玄海原子力発電所 2 号機の廃止措置計画に係る確認結果について

令和 2 年 6 月
原子力安全対策課

原子力規制委員会では、九州電力が令和元年9月3日に申請した「玄海原子力発電所2号炉廃止措置計画認可申請書」（令和2年2月27日に一部補正）（以下「申請書」という。）を以下のとおり審査した結果、廃止措置計画の認可の基準に適合しているものと認められるとしている。

図1 2号機廃止措置計画の概要 (九州電力)

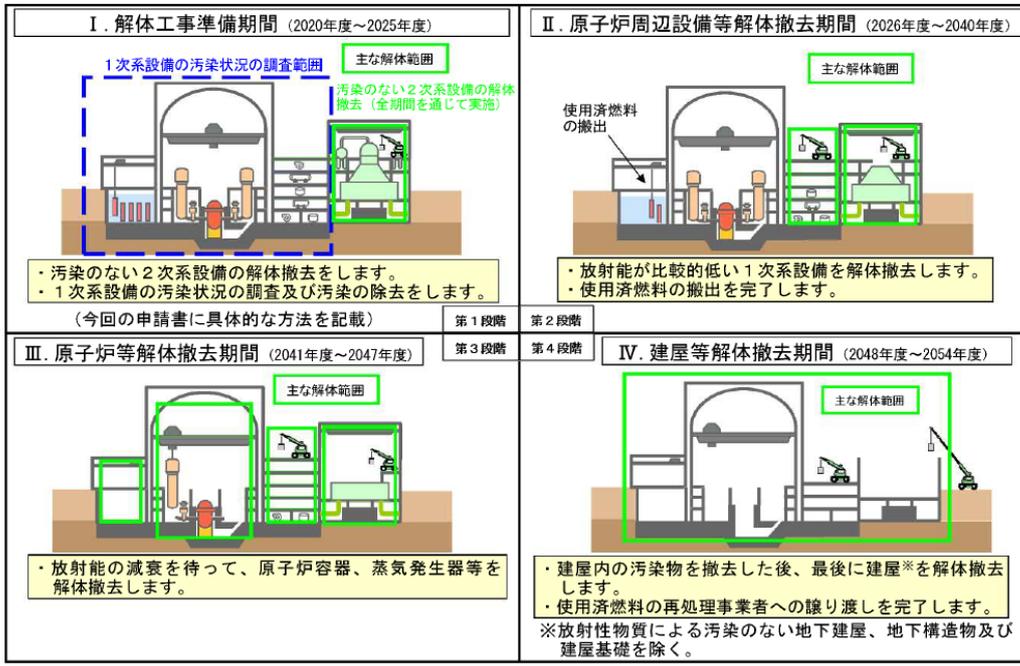
廃止措置の工程は、全体を 4 段階に区分して令和 36 年度（2054 年度）までの 35 年間で実施する計画としている（図 1、図 2）。

図3 核燃料物質の譲渡し (九州電力)

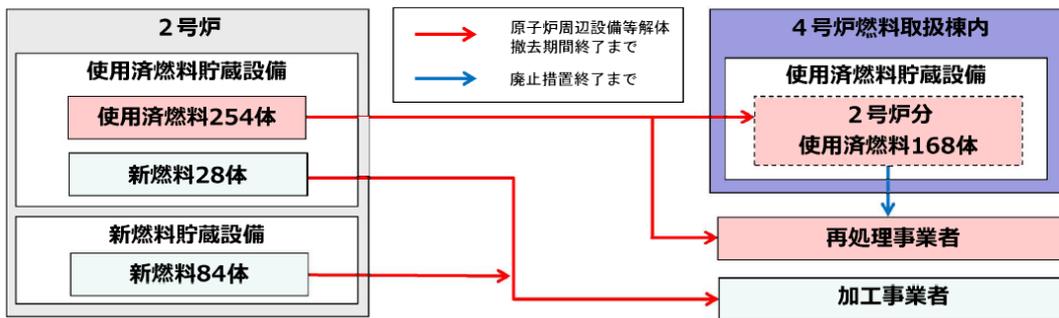
備に 28 体、2 号機原子炉補助建屋内の新燃料貯蔵設備に 84 体貯蔵しており、原子炉周辺設備等解体撤去期間（第 2 段階）終了までに加工事業者に譲り渡すとしている。（図 3）

- ・2 号機の使用済燃料は、2 号機原子炉補助建屋内の使用済燃料貯蔵設備に 254 体、4 号機燃料取扱棟内の使用済燃料貯蔵設備に 168 体貯蔵されている。（図 3）
- ・2 号機原子炉補助建屋内の使用済燃料貯蔵設備に保存されている使用済燃料（254 体）は、原子炉等解体撤去期間（第 3 段階）の開始までに再処理事業者に譲り渡すか又は 4 号機燃料取扱棟内の使用済燃料貯蔵設備に搬出し貯蔵するとしている。
- ・これらの使用済燃料は、廃止措置終了前までに再処理事業者に譲り渡すこととしているが、令和 36 年度（2054 年度）までの可能な限り早い時期に搬出するよう努めるものとしている。（図 3）

図5 燃料集合体落下時の評価（九州電力）

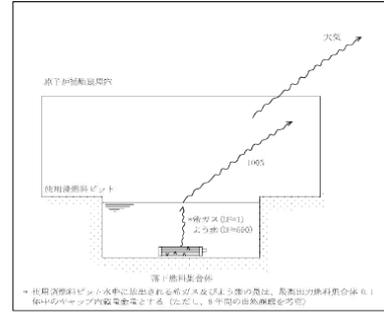
- ・設置許可申請書の添付書類十に示す方法を参考に、「燃料集合体の落下」事故における敷地境界外における最大被ばく線量を、約 5.1×10^{-5} mSv と評価し、周辺公衆に対し、著しい放射線被ばくのリスクを与えないとしている。(図5)

図6 使用済燃料ピット水大規模漏えい時の使用済燃料の健全性 (九州電力)

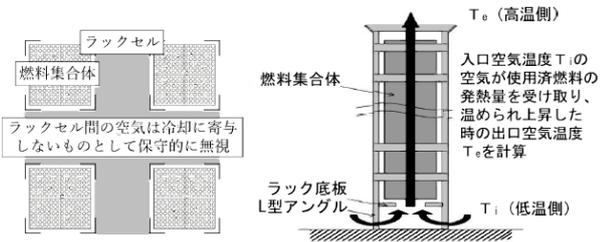
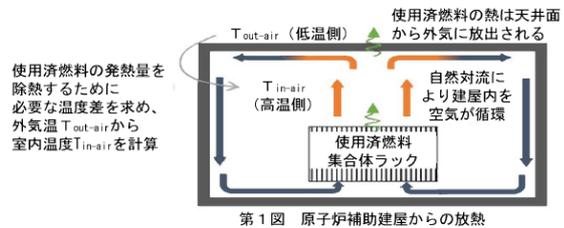
使用済燃料貯蔵設備には 254 体の使用済燃料が貯蔵されており、同設備の水が全て喪失した場合における燃料被覆管表面温度の評価を行った結果、最高でも約 294℃であるとしている。この温度においては空気中の酸化減肉を考慮したとしても、燃料被覆管のクリープ歪は 1 年後においても約 0.04% であり、クリープ変形による破断は発生せず、使用済燃料の健全性は保たれるとしている。(図 6)

図7 使用済燃料ピット水大規模漏えい時の使用済燃料の未臨界性評価（九州電力）
（第13回実用発電用原子炉施設の廃止措置計画に係る審査会合資料2-1より）

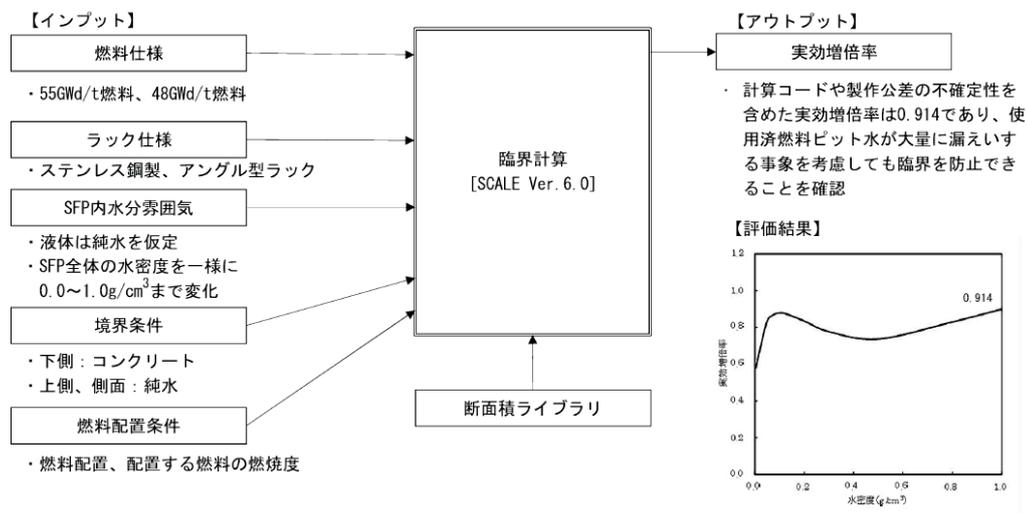
使用済燃料貯蔵設備には新燃料 28 体を含め 282 体の燃料が貯蔵されており、同設備から冷却水が大量に漏れいする事象を考慮し、水密度を 0.0 ~ 1.0g/cm³ の条件での実行増倍率の評価を行った結果、最大で 0.914 となり、臨界を防止できるとしている。(図 7)
